Esteettömyysraportti- Kaupungintalon sisäänkäynnit

Hangon kaupunki

Kartoituspäivämäärä: 17.11.2023

Esteetön pysäköinti

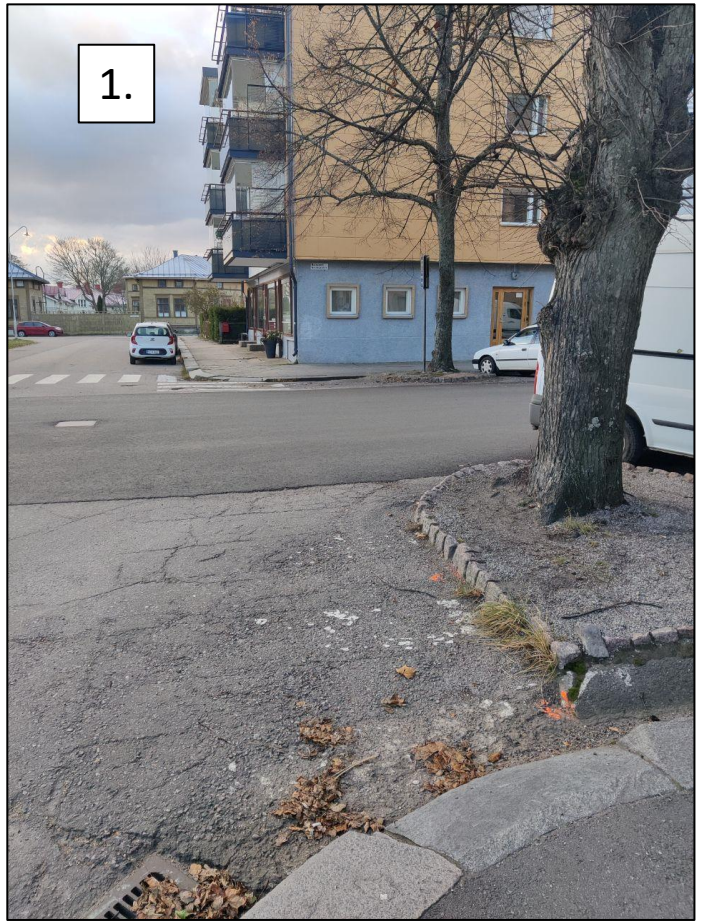
- Opasteesta ei käy ilmi onko tarkoituksena pysäköidä kadun myötäisesti vai vinosti katuun nähden
  - Yleinen käytäntö näytti olevan keula kohti rakennusta
  - Ensikertalainen voisi pysäköidä kadunmyötäisesti
  - Asennetaan lisäopaste, joka kertoo pysäköintitavan

- Saattoliikenteelle ei ole erillistä pysähtymispaikkaa
  - Olisiko matkailutoimiston edustalle hyvä paikka merkitä saattoliikenteen jättöpaikka?

Esteetön kulkeminen ulkoalueella

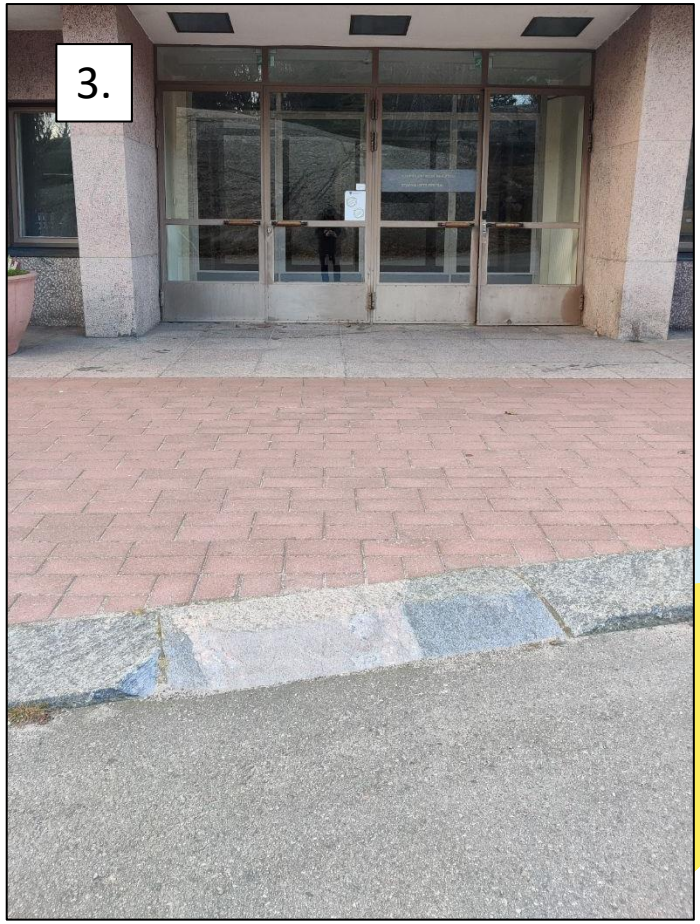
- Esteettömältä autopaikalta ei ole suoraa tasaista kulkuyhteyttä kävelytielle
  - Sadevesikourun aiheuttama kynnys on yli 10 cm korkea
  - Tasoitetaan kulku autopaikalta kävelytielle
- Esteettömältä autopaikalta on vaarallista kiertää kaupungintalon sisäänkäynnille (ks. seuraava dia ja numeroinnit)
  1. Lähin viistottu reunakiveys on liian kapea
  2. Toisiksi lähin viistottu reunakivi on liian jyrkkä (21% pituuskaltevuus)
  3. Juhlasalin sisäänkäynnin edessä lähin riittävän viisto reunakivi, jonka yli pääsee kaupungintalon viereiselle kävelytielle
- Luiskataan lähimmät ylityspaikkojen reunakivet SuRaKu-ohjekortin no. 1 ohjeiden mukaisesti

Esteetön kulkeminen ulkoalueella

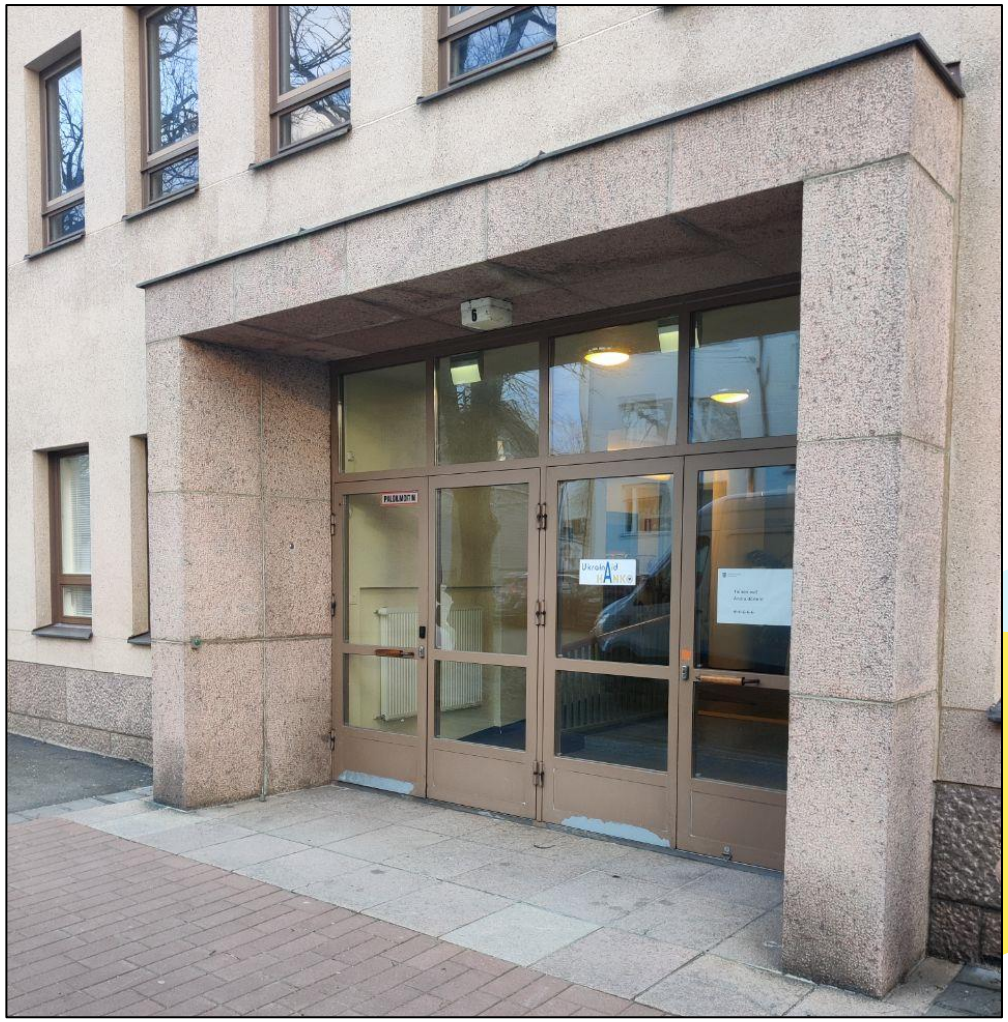
- Kaupungintalon pääsisäänkäynnille ei ole selkeitä opasteita lähiympäristössä
  - Lisäämällä suuntaopasteita keskeisiin risteyskohtiin helpotetaan sisäänkäynnille löytämistä
- Kaupungintalon sisäänkäynnillä ei ole nimiopastetta, jonka avulla olisi helppo havaita sisäänkäynti kauempaa
  - Asennetaan riittävän iso nimiopaste, joka helpottaa sisäänkäynnin löytämistä
  - Opaste on hyvä lisätä sekä sisäänkäynnin oveen sekä julkisivuun sisäänkäynnin yläpuolelle
  - Osoitteesta sujuva.info löytyy hyvää lisätietoa opasteiden mitoitukseen

Kaupungintalon pääsisäänkäynti

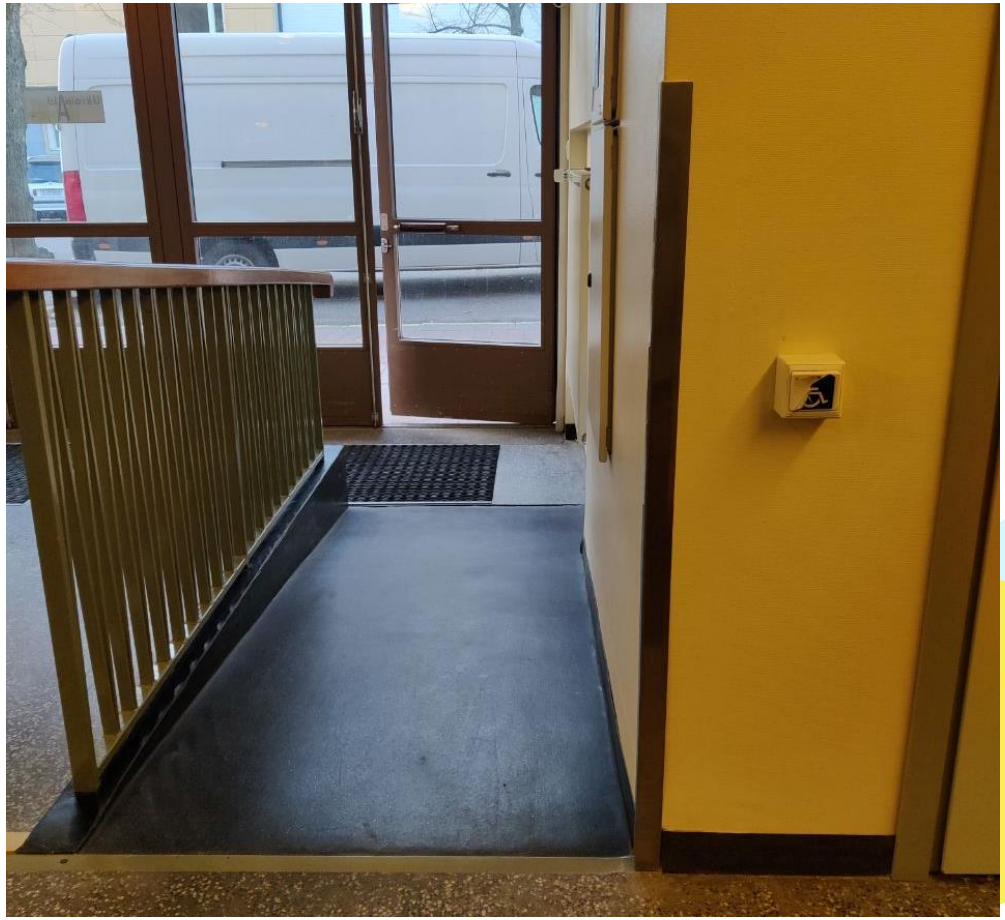
- Pääsisäänkäynnin vasemman reunan ovi aukeaa sähköisesti painikkeesta
  - Painike on kovin pieni ja hieman korkealla
  - Suositellaan isompaa ja kontrastiltaan selkeämmin seinästä erottuvaa kyynärkytkintä, jonka keskikohta olisi noin 900 mm korkeudella

- Sisäänkäynnin edustalla kävelytien pinnan väritys vaihtuu mustasta punaiseksi
  - Kontrastilla merkitty sisäänkäynnin paikka helpottaa sisäänkäynnin löytämistä

Esteetön kulkeminen palvelupisteelle

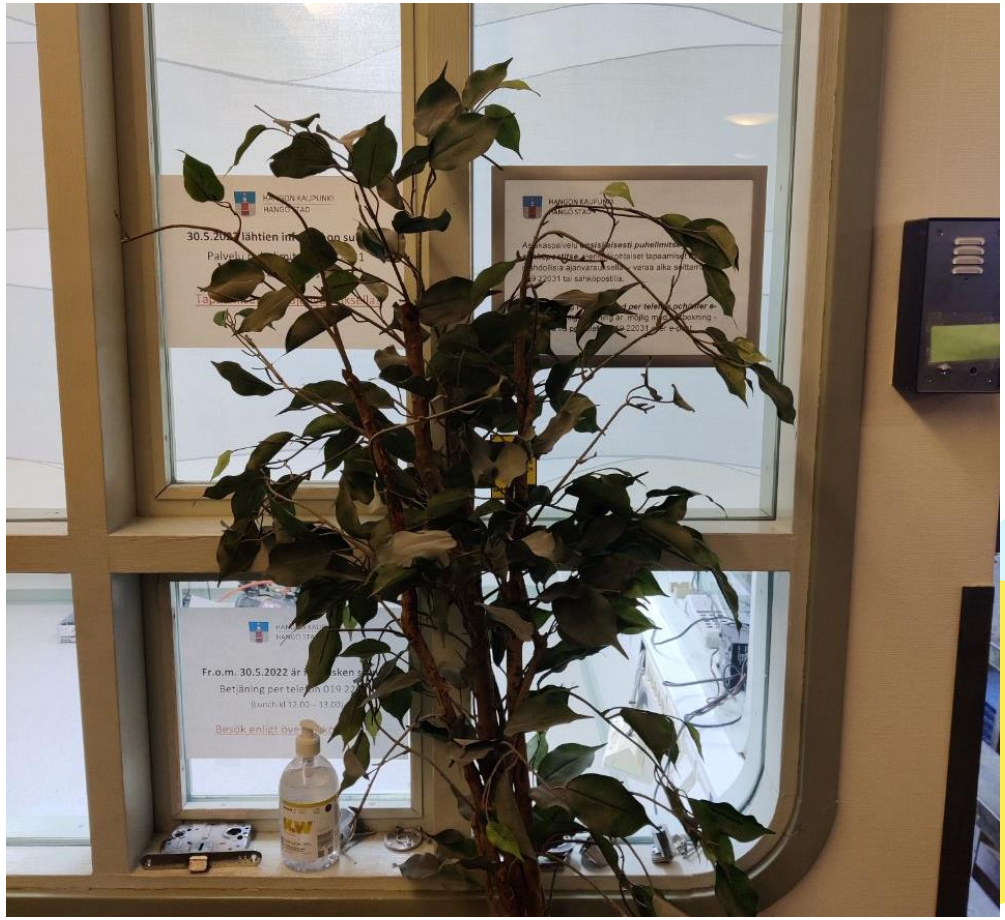
- Aulan palvelupisteellä ei ollut induktiosilmukan merkintää
- Jos palvelupiste otetaan yleiseen käyttöön, tulee siihen asentaa kiinteä palvelupistesilmukka
  - Tämä erityisen tärkeää kuulovammaisille kävijöille, koska palvelupisteellä lasi erottaa asiakaspalvelijan ja vierailijan
- Asiakasinfo pitäisi asettaa sellaiseen paikkaan, josta se olisi helppo lukea
  - Ei siis kasvin taakse
